**Spółdzielnia Mieszkaniowo-Budowlana
„OSIEDLE KABATY”
ul. Bronikowskiego 9
02-796 Warszawa**

**Pan Robert Kempa
Burmistrz Dzielnicy Ursynów
m.st. Warszawy
Al. Komisji Edukacji
Narodowej 61**

dot: projektu przebudowy ulicy Rosoła,

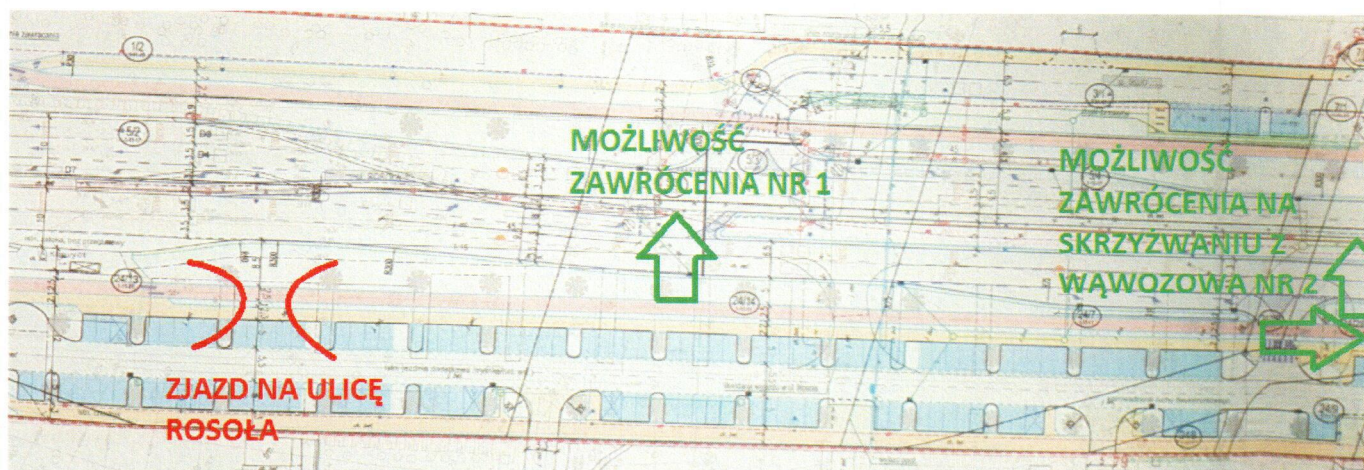
Drugą kwestią poruszoną przez Państwa przedstawicieli były zapisy planu miejscowego, które przewidują budowę parkingu wielopoziomowego przy ul. Bronikowskiego. Chcielibyśmy sprostować, że plan miejscowy w § 29 pkt. 2 ust. 11) mówi: „dopuszcza się, w miejscu oznaczonym jako publiczna przestrzeń osiedlowa - droga wewnętrzna, realizację podziemnego parkingu 2-kondygnacyjnego na minimum 150 miejsc postojowych, w rejonie wskazanym na rysunku planu”, co oznacza, że nie był on bilansowany z innymi budynkami, a plan dopuszcza jedynie możliwość powstania takiego obiektu w przyszłości.

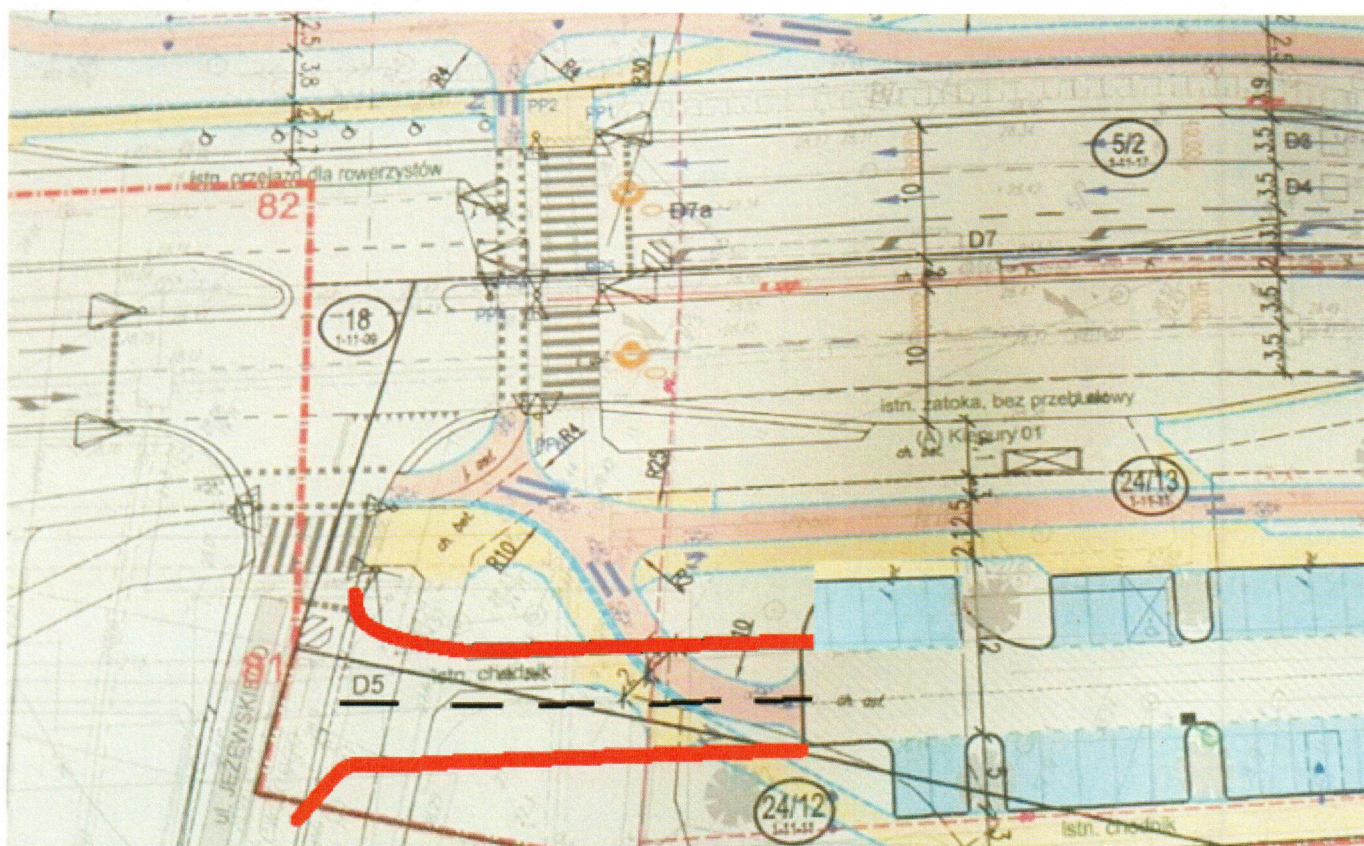
W nawiązaniu do przesłanej przez Państwa informacji datowanej na 16.01.2017 r. w sprawie przebudowy ulicy Rosoła Zarząd SMB „Osiedle Kabaty” chciałby ponownie zwrócić uwagę na przyjęte w dokumentacji technicznej rozwiązania, które nie tylko nie uwzględniają potrzeb okolicznego osiedla, ale wprowadzają rozwiązania mogące mieć wpływ na bezpieczeństwo pojazdów wyjeżdżających z osiedla. Prosimy zauważyć, że przyjęte rozwiązania wymuszają na bardzo krótkim odcinku drogi przecięcie dwóch pasów jezdni, aby wjechać na trzeci pas do zawracania. W naszej opinii przyjęte rozwiązanie staje się niebezpiecznym nie tylko na etapie samego przejazdu, ale może spowodować sytuację braku możliwości zmieszczenia samochodu na pasie do skrętu oraz być przyczyną kolizji lub zablokowania ruchu ulicą Rosoła w kierunku skrzyżowania z Wąwozową.

Proponujemy rozważyć zmianę umiejscowienia wyjazdu z osiedla na lokalizację bliższą skrzyżowaniu ulic Jeżewskiego i Rosoła. Dopuszczenie możliwości zawracania na lewoskręcie w kierunku sklepu Lidl oraz wykonanie wyjazdu w sposób umożliwiający kierowcy samochodów wybór zawrotki przy Lidlu lub zawrotki na skrzyżowaniu z ulicą Rosoła spowodowałyby naturalne rozłożenie się ruchu na dwa miejsca. W zależności od sytuacji drogowej oraz intensywności ruchu kierowca mógłby dostosować miejsce zawrotki do panującego ruchu.

Jeżeli powyższe rozwiązanie z jakichś przyczyn nie może zostać zrealizowane prosimy o rozważanie możliwości dopuszczenia wyjazdu z drogi lokalnej wzdłuż Rosoła od strony zachodniej w ulicę Jeżewskiego. Mamy świadomość, że budowanie dwóch skrzyżowań w tak bliskiej odległości zgodnie z przepisami nie powinno mieć miejsca, ale wydają się to rozwiązaniem, które w swojej istocie będzie bezpieczniejsze od pierwotnie opracowanego. Dopuszczenie wyjazdu w kierunku Warszawy zarówno przez ulicę Jeżewskiego, jak i przez zawrotkę na skrzyżowaniu z ulicą Wąwozową powinno rozłożyć ruch proporcjonalnie, zaś kierowcom umożliwić korzystanie z dwóch rozwiązań.
